ILUSTRÍSSIMA SUPERINTENDENTE REGIONAL DE MEIO AMBIENTE NORTE DE MINAS.

SOLICITAÇÃO SLA N° 2022.01.01.003.0003664

PROCESSO SLA n° 1189/2022

Fotografia 01 - No ponto dentro da ADA, RC-AR-47, Long 747627, Lat 8244971,
Fonte: RAS

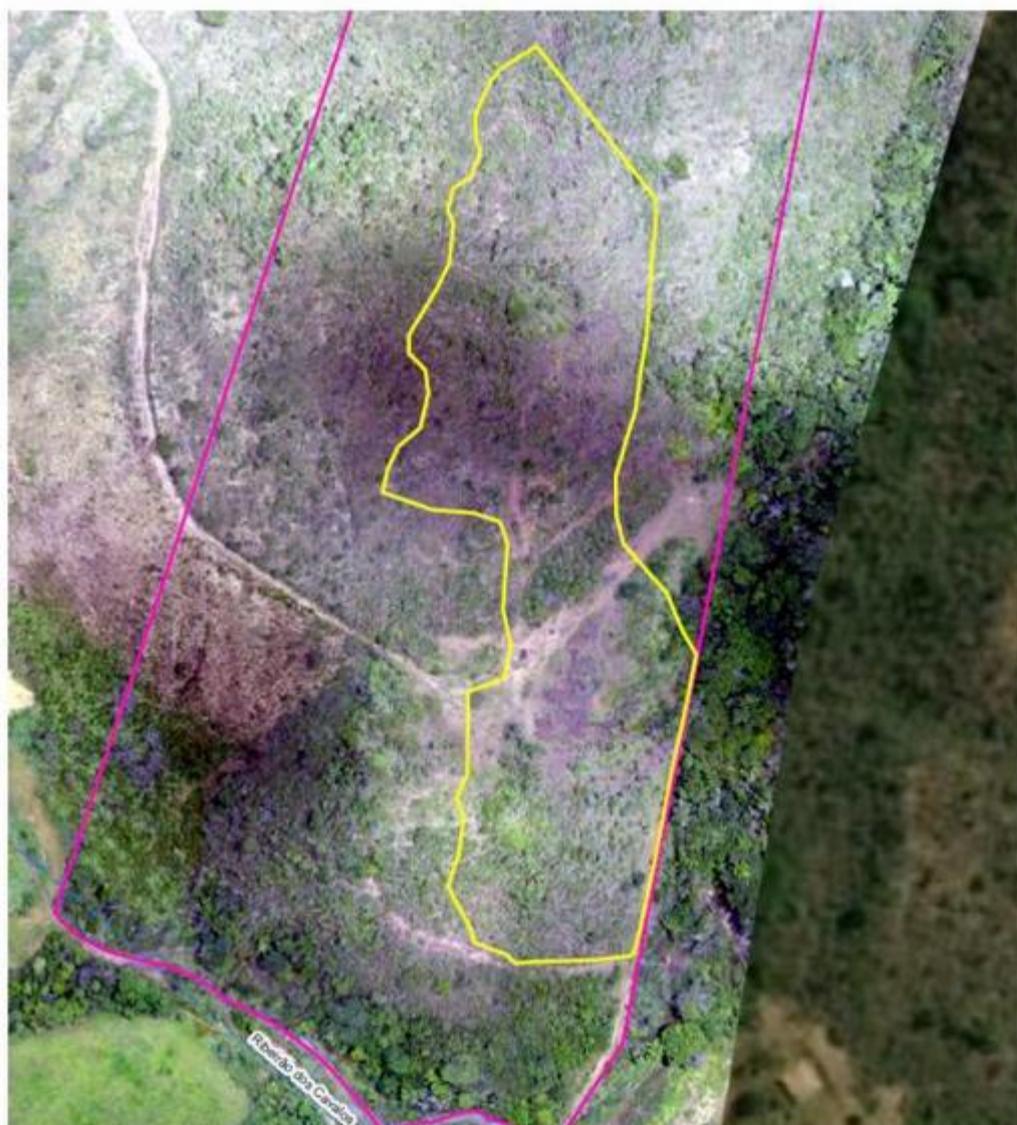
Por conseguinte, o agente gestor afirma ter constatado por meio de imagens de satélite e informações contidas nos estudos apresentados, além de memorial fotográfico apresentado pelo empreendedor que, “na área requerida existe vegetação nativa passível de Intervenção Ambiental” e que conforme consta o artigo 3º do Decreto 47.749 de 2019, são consideradas intervenções ambientais passíveis de autorização nas hipóteses:

E corroborando com as informações da pagina 15 do relatório ambiental simplificado apresentado, - “Os depósitos manganésíferos nesta área de pesquisa estão situados em uma subida parcialmente ingrime, com cobertura detritico-laterítica, sobre a qual **“aparece uma vegetação tipo Cerrado marcado por flora arbustiva, com elementos esparsos, complementada por gramíneas em meio a pasto sujo e uma vegetação próxima dos Serrados”** - complementou apresentando os aspectos da fitofisionomia presente na ADA nas fotografias: 01 - No ponto dentro da ADA, RC-AR-47, Long 747627, Lat 8244971, Fonte: RAS; e 02 - No ponto dentro da ADA , RC-AR-29, Long 747640, Lat 8244802, Fonte RAS; e mapa: Aerofotogramétrico Sobreposto a Imagem de Satélite, Fonte: Estudo de Prospecção Espeleológica sobre a Área Diretamente Afetada do Empreendimento ou em seu Entorno, respectivamente dispostos nas imagens a seguir, elementos estes que, o levou à “evidenciar” presença de vegetação nativa na área do empreendimento e que, dessa forma, fica passível de requerimento de intervenção ambiental conforme Art. 2º do Decreto 47.749 de 2019.

Ao analisar as fotografias 01 e 02, pode-se observar que ambas são tiradas praticamente próximas ao chão, em ângulo de baixo para cima. Esse fato se deu por buscar a posição que melhor enquadre o corpo mineralizado no momento em que se fazia a prospecção mineral da área. Observe Nobre Julgadora que na foto 01, tentando evidenciar uma camada detrito manganésifera que está a exatos 20 metros do observador/fotografo, a câmera é posicionada quase que rente ao chão para enquadrar o piquete com marcação RC-ARDS-47, a trena com o detalhe rosa que marca aproximadamente um metro de mineralização no barranco. No detalhe da parte inferior da foto, quase rente ao chão aparece uma mochila que tem aproximadamente 35 centímetros e em posição oblíqua aparecem os piquetes que tem um metro e dez centímetros. Ao redor do piquete, mochila, trena e região circunvizinha imediata se vê um tapete de gramas de espécies invasoras tipo capim-meloso e pequenas herbáceas. Perceba que se olharmos ligeiramente as “árvores” que delimitam a linha do horizonte parecem ser de médio porte, contudo, se pregarmos o tamanho dos piquetes e linha da trena que tem dimensões conhecidas e “transpormos” para comparar com as “árvores”, vamos ter uma ideia de que as árvores não deve passar de três metros de altura, esse fenômeno pode ser facilmente explicado pela física ótica pelos fenômenos de erro de paralaxe.

O erro de paralaxe é a diferença na posição de objetos vistos em diferentes faixas de visão, medido pelo ângulo de inclinação entre as faixas. Com isso, objetos próximos têm uma maior paralaxe que objetos mais distantes, quando observado de posições diferentes. Em síntese é um erro que ocorre pela observação errada na escala de graduação causada por um desvio ótico causado pelo ângulo de visão do observador. Na fotografia esse fenômeno pode causar distorção na forma para longas distancias ou mesmo da uma ideia que o plano de fundo está se movimentando ao tentar olhar a imagem como todo.

Imagem 09 – Da incidência de critério locacional – Supressão de vegetação nativa considerada de importância “especial”

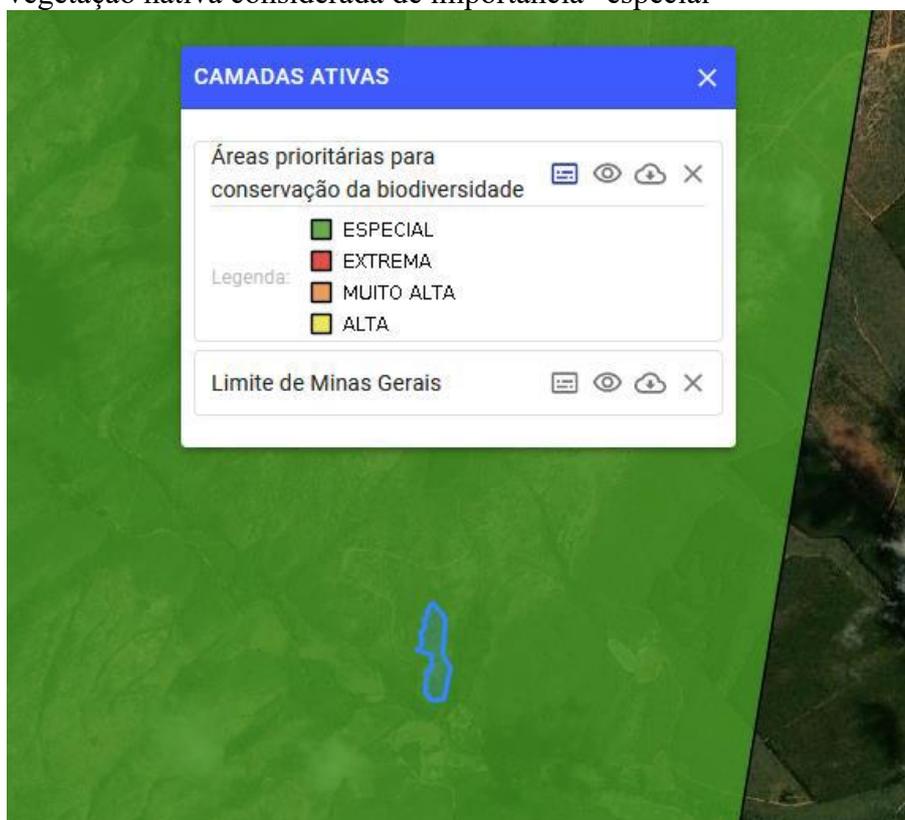
Portanto, pelo exposto acima, e pode se verificar na imagem 08 acima, constata-se que o empreendimento é passível de supressão de vegetação (presença de espécies arbóreas na “zona mineralizada” onde ocorrerá o processo de lavra) o que, obrigatoriamente, elevará a modalidade do empreendimento a LAC1, conforme quadro 01 de fixação de modalidade abaixo, uma vez que o empreendimento se

encontra em área prioritárias para conservação (peso=2) (imagem 09), considerada de importância “extrema” e “especial” Quadro 02.

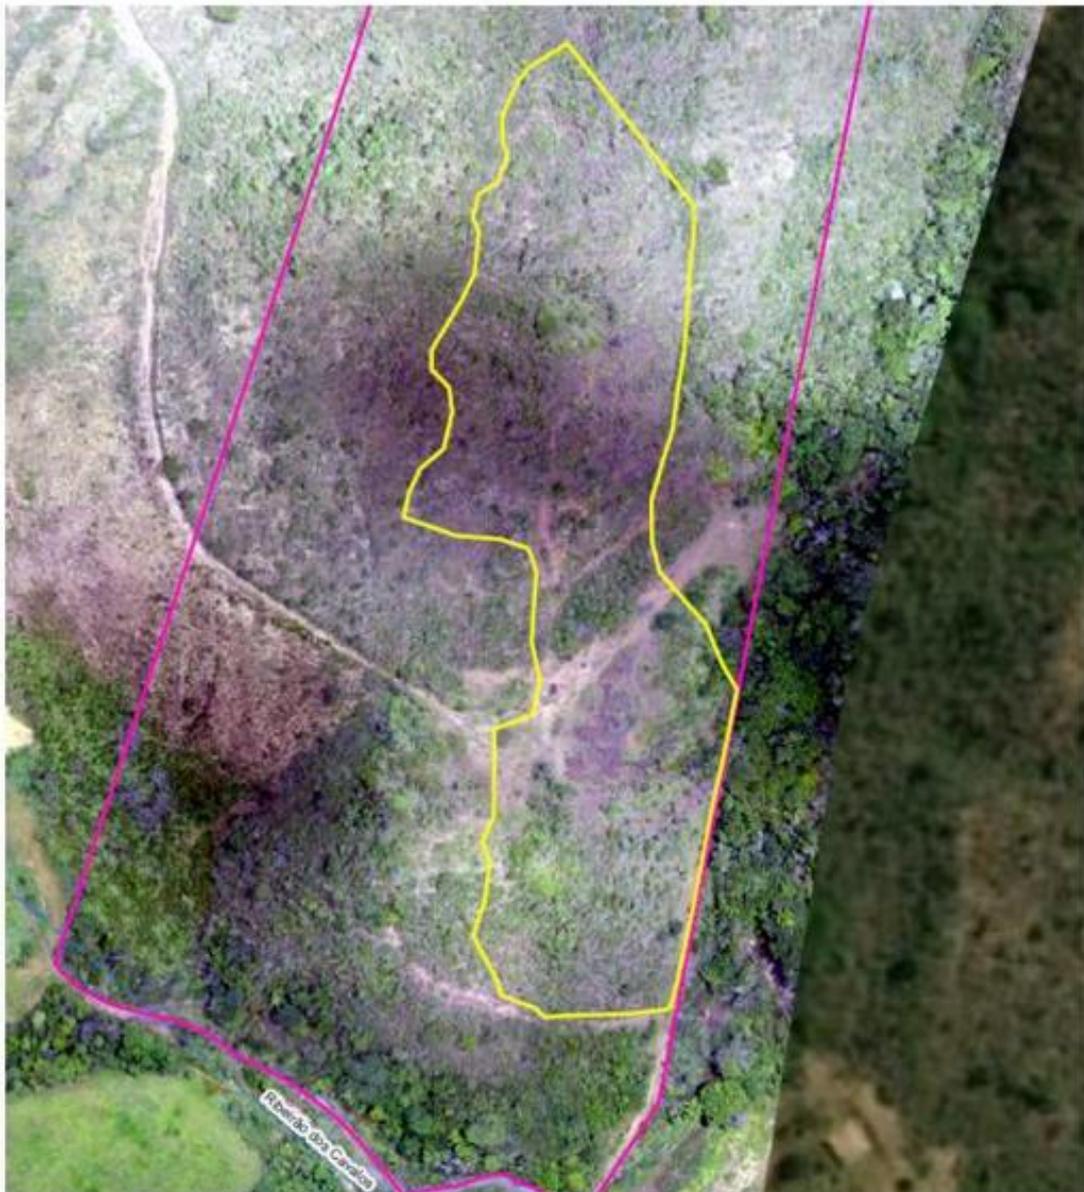
Vale lembra que os estudos apresentados como exigências, em especifico o de prospecção espeleológica e o esclarecimento de identificador **81079** trás em si maiores registros fotográficos dos quais alguns serão dispostas a seguir.
